Entrén till Dala-Floda från Mockfjärd/Borlänge

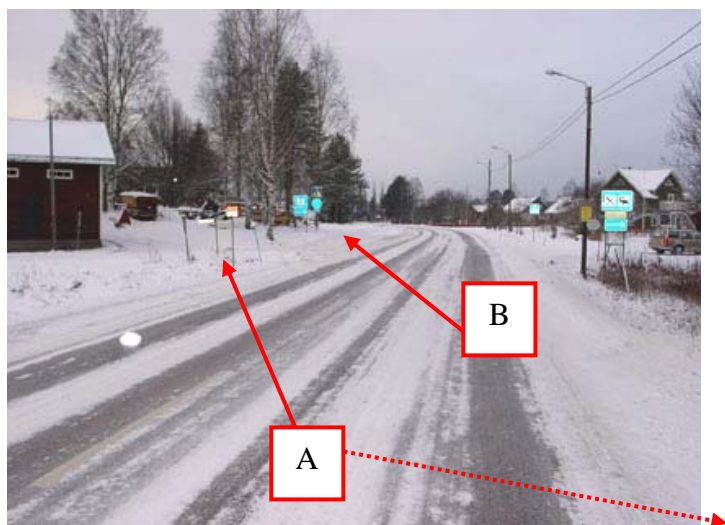
- Tråkig entré till Dala-Floda! Man ser inte att man är på väg in i ett samhälle. Varför ska man då sänka farten?
- Vi föreslår sänkning till 50 km/h lite tidigare än idag och därefter en stor snygg skylt till höger "Välkommen till Dala-Floda" [A].

På skylten kan man ha en "lista" med företag och företeelser i samhället som kan vara intressanta för förbipasserande (Ex. Kajaktiv - Forsränning, Hemslöjden, Vårdshuset, kyrka, lekplats, Thai-restaurang, ICA/Statoil, Wålstedts Gårdsbutik, Gammelgården, Mössverksta'n, Kvarna, Bejlas Gåva – Vetekudden, Flosjöbadet m.m.).

- För att understryka att man kör in i ett samhälle, kan vägen byggas upp, dvs. vägen höjs en aning vid 50-skylden (som en halv vägbula). Kanske avvikande färg på beläggningen.
- Man ser inte att det är en skola till vänster. Skolan bör ha en skylt eller liknande (Syrholns skola) även på kortsidan av huset [B] .
- Stängslet som ska skydda skolbarnen är rangligt och fult. Ett snyggare, säkrare plank (med "fönster") bör istället sättas upp [C].

- Busshållplatserna vid skolan är direkt trafikfarliga [A]. Ordentligt avskilda bussfickor måste byggas (på ungefär samma plats där busshållplatserna finns idag), där skolbarnen säkert kan stiga av/på. Bussen behöver då inte köra in på skolgården som idag. Kanske t.o.m vägen genom skolgården skulle kunna stängas av, eftersom den trafiklösningen idag är mycket obehaglig (med genomfartstrafik, backande bilar och bussar på skolgården).
- Övergångsstället syns inte [B]. Här passerar många barn. Och bilar/lastbilar passerar med hög hastighet. Vi kan vittna om många incidenter som turligt nog hittills inte inneburit någon olycka. En liten gångtunnel eller trafikljus som regleras med knapptryckning kan vara alternativa lösningar.

Genom Dala-Floda

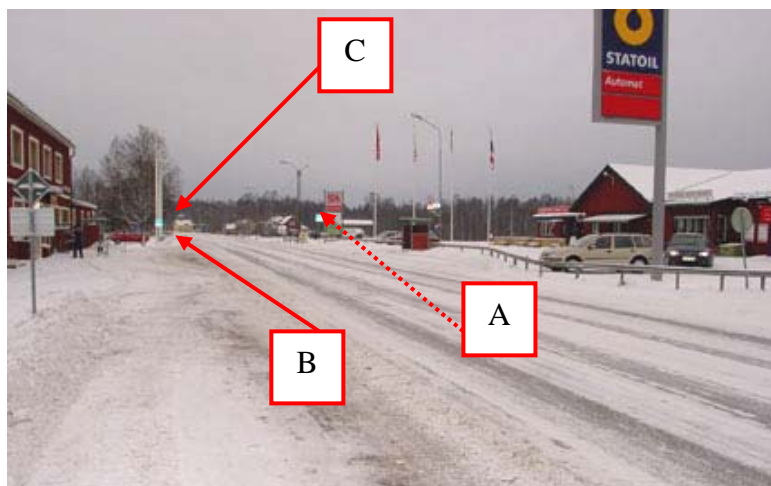
- Trottoaren är många barns skolväg [A]. Många vittnar om höga hastigheter genom Floda – framförallt upplevs den tunga trafiken som mycket obehaglig. Vintertid är det nästan omöjligt att se var vägen slutar/trottoaren börjar. Trottoaren bör avskiljas från biltrafiken. Ett ”påkörningsvänligt” räcke mellan trottoaren och vägbanan kan vara en lösning. Eventuellt bör trottoaren, som är en gång- och cykelväg, målas så att även konflikten mellan gångtrafikanter och cyklister minskar.

- Att Dala-Floda "centrum" är en estetisk och trivselmässig katastrof kan nog de flesta hålla med om. Asfalt, staket och stora öppna parkeringsytor är inte alls välkommande. Man har svårt att se att man kommit till "kulturbyn Dala-Floda" eller ännu mindre till "Dalarnas lustgård".

- Att Dala-Floda "centrum" också är en trafiksäkerhetsmässig katastrof kan man också förstå när t.ex. mataffären ligger på ena sidan vägen och större delen av befolkningen bor på den andra. Övergångsstället är placerat mitt på en fin raksträcka som inte alls "signalerar" att hastighetsbegränsningen är 50 km/h. Det finns ingen företeelse, vare sig fysisk eller visuell, som är farddämpande.

- Det kan säkert finnas många sätt att få ned hastigheterna genom samhället. Vi har funderat på två huvudlösningar. Dels att få genomfartstrafiken att förstå att de åker genom ett samhälle och att det därmed känns naturligt att sänka hastigheten (och kanske t.o.m. stanna en stund!), dels att genom en cirkulationsplats få ned hastigheten. Vi utvecklar tankarna nedan:

- Korsningen vid kyrkan ersätts av en cirkulationsplats och en gångtunnel. Cirkulationsplatsen kan flyttas lite åt sidan så att den långa raksträckan också försvinner [A]. Gångtunneln placeras ungefär där övergångsstället finns idag [B]. En gångtunnel är en förutsättning för att barnen själva i framtiden ska få gå till t.e.x. affären eller Flosjön. I dag är det många föräldrar som inte vill låta barnen göra det.

- På ena sidan riksvägen finns medborgarkontor, postutlämning, brevlåda, ett antal företag och större delen av befolkningen – på andra sidan finns ICA, restaurang med uteservering, Hemslöjd, andra företag och en mindre del av befolkningen. Mitt i allt finns riksväg och busshållplats (där skolbarnen går av/på). På något sätt borde man kunna "öppna upp" ytan mellan ICA-huset och Medborgarkontorshuset till ett slags torg – ta bort staketet och istället ordna med planteringar, kullersten och andra trivselåtgärder. Riksvägen går fortfarande rakt igenom men nu på kullersten eller liknande förbi torget för att ytterligare förstärka centrum (fortfarande 50 km/h). Detta skulle öka både turism, trivsel och trafiksäkerhet. En landskapsarkitekt bör enkelt kunna se vad som kan göras här.

- Efter "centrum" finns en målad gång- och cykelväg på vänster sida av riksvägen (utmed kyrkan) fram till "Mossel-korsningen" [C]. I dag är den trafikfarlig. Gång- och cykeltrafiken måste separeras från biltrafiken på något sätt (t.e.x. "påkörningsvänligt" räcke mot riksvägen) och den bör dessutom nå ända fram till "Distriktsköterske-korsningen". Man kan också fundera över om den inte gör större nytta på andra sidan vägen, då det på den sidan inte finns något alternativ för gång- och cykeltrafiken. Det skulle innebära att barnen som bor/befinner sig på den sidan riksvägen (Mossel/dagis) aldrig behöver korsa riksvägen när de ska t.e.x. till ICA eller Flosjön (de måste korsa riksvägen två gånger idag).

Entrén till Dala-Floda från Björbo/Malung

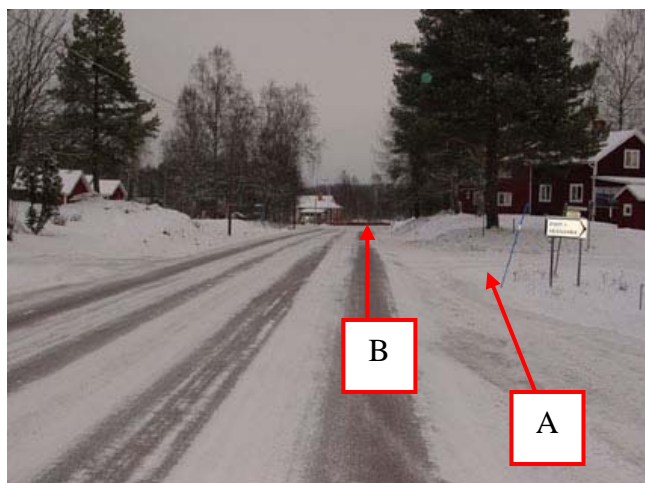
- Dala-Floda börjar tidigt, när man kommer från Malung/Björbo. Däremot är det inte lika många utfarter och oskyddade trafikanter som det gör när man kommer från Borlänge/Mockfjärdshålet. Det finns bättre alternativ till riksvägen för gång- och cykeltrafikanterna från Björbo-hålet. För att trafikanterna ska få respekt för 50-skylltningen, kan man kanske tänka sig att ”entrén” till Dala-Floda från detta håll är ungefär vid ”Distriktsköterske-korsningen” [A].

- Även vid denna ”entré” bör vägen höjas en aning vid 50-skylltningen för att markera att man kör in i ett samhälle samt en stor snygg skylt ”Välkommen till Dala-Floda”.

- Korsningen direkt efter är Mossel-korsningen och den är ”lömsk”. Man ser den dåligt när man kommer från båda håll [B]. Än mindre ser man att det är ett övergångsställe där. Korsningen är dock relativt mycket trafikerad och flitigt använd av oskyddade trafikanter, bl.a. dagisbarnen. Därför bör man fundera vad man ska göra för att göra korsningen säkrare. Det är t.e.x fullt möjligt att göra en liten gångtunnel under vägen. Ett annat alternativ skulle kunna vara trafikljus (som regleras med knapptryckning). Detta markerar också på ett bra sätt att man kör in i ett samhälle. *En ytterligare poäng med trafikljus är att barnen i Dala-Floda tidigt får ”träna” på sådana företeelser i trafiken.* Ett tredje alternativ är att helt enkelt ta bort övergångsstället. Om man flyttar gångvägen till andra sidan riksvägen, kanske gångtunneln vid ICA räcker. Som fjärde alternativ finns förstås att flytta övergångsstället till säkrare plats (bättre sikt).
